Dotyczy: postępowania nr: NP.26.2.100.23.BM, którego przedmiotem wyłonienie Wykonawcy robót związanych z wykonaniem zadania inwestycyjnego pn.: „Adaptacja i modernizacja Dworu Badenich w Wadowie”, dla Zarządu Zieleni Miejskiej w Krakowie.

### Pytania i odpowiedzi, modyfikacje do SWZ

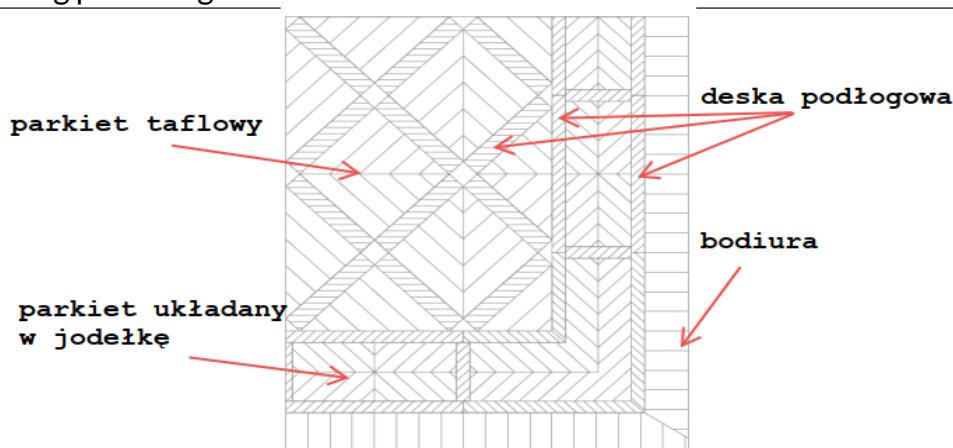
Bordiura – prosimy o potwierdzenie, że bordiura zacinana z opaską wg wzoru przedstawionego w ZESTAWIENIU ELEMENTÓW KATALOGOWYCH str. 12 ma być wykonana tylko w pomieszczeniu 0.01 zgodnie z rys. nr A-13 RZUT PODŁOGI PRATER. Natomiast w pomieszczeniach 0.02, 0.03, 0.10, 1.02, 1.03, 1.06 nie należy wykonywać bordiury tylko opaskę z desek podłogowych oddzieloną od parkietu w jodełkę klasyczną pojedyncza przekładką zg. z rysunkiem nr A-13.

Zamawiający informuje, iż bordiura zacinana z opaską wg wzoru przedstawionego w ZESTAWIENIU ELEMENTÓW KATALOGOWYCH str. 12 ma być wykonana tylko w pomieszczeniu 0.01 zgodnie z rys. nr A-13 RZUT PODŁOGI PRATER. Natomiast w pomieszczeniach 0.02, 0.03, 0.10, 1.02, 1.03, 1.06 nie należy wykonywać bordiury tylko opaskę z desek podłogowych oddzieloną od parkietu w jodełkę klasyczną pojedyncza przekładką zgodnie z rysunkiem nr A-13

Jednocześnie Zamawiający informuje, iż układ parkietów należy wykonać zgodnie z rysunkami A-13, A-14.
